川上ダムと上野遊水地

○今日の議論のすすめかた

- ・ 河川管理者とのこれまでのやりとりを踏まえて、河川管理者から提供された「審議資料1-2-1, 1-2-2」を参照しながら、議論をすすめたい

図 代替容量と5ダムの堆砂除去費用の関係(50年間で試算)

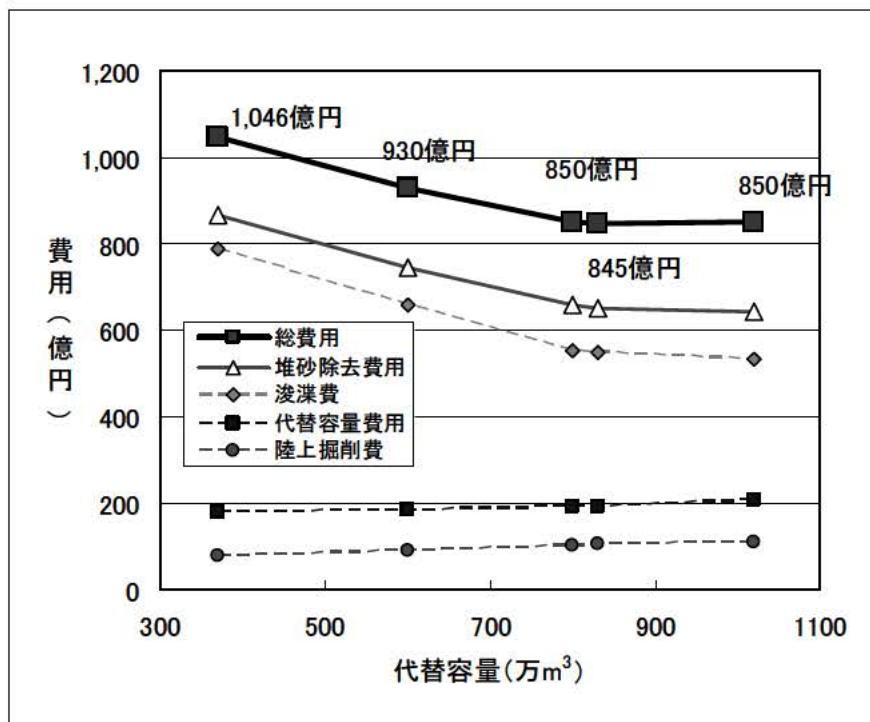
- ・代替容量(830万m³)の設定は事業費の観点から妥当か、その根拠は？
- ・「治水」事業として実施されるが、費用負担のあり方からして妥当か

川上ダムで代替容量を確保する方法しかないのか(メリット・デメリットの検討)

- (アセット・マネジメントを行うとしても)「川上ダムなし」での可能性が追求されたのか？
- 川上ダムなしでアセット・マネジメントを実施する可能性が提案されている
 - 高山ダム・青蓮寺ダムの利水容量を活用する
 - 既存施設を弾力的に運用する
 - 非洪水期の洪水調節容量を活用する
 - 最低水位以下の容量を活用する
 - 洪水期に掘削を行う

川上ダムの洪水調節計画について

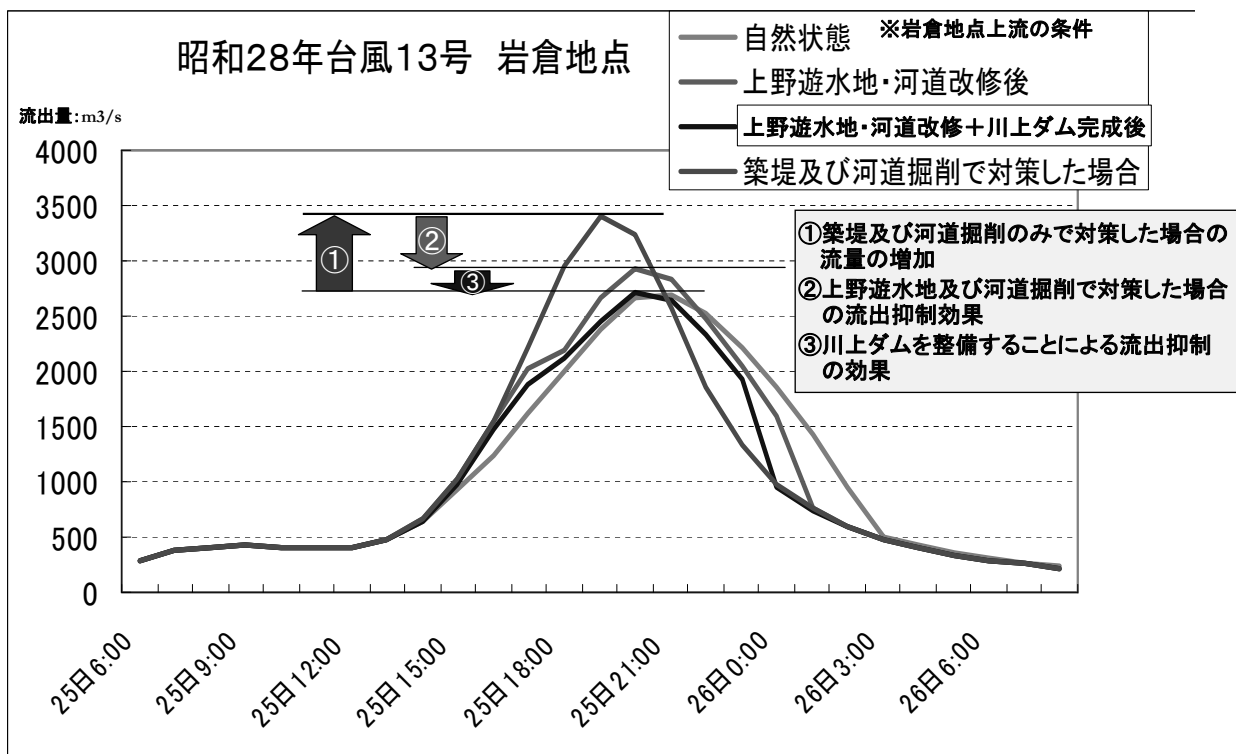
- ・川上ダムの洪水時のピークカットは $200\text{m}^3/\text{s}$ 、放流量は $70\text{m}^3/\text{s}$ 、洪水調整容量は 1200万m^3 だが、妥当か？
- ・上野地区のために最大放流量をできるかぎり減らすべきではないのか？
(放流量が $0\text{m}^3/\text{s}$ の場合、洪水調整容量は約 2000万m^3)
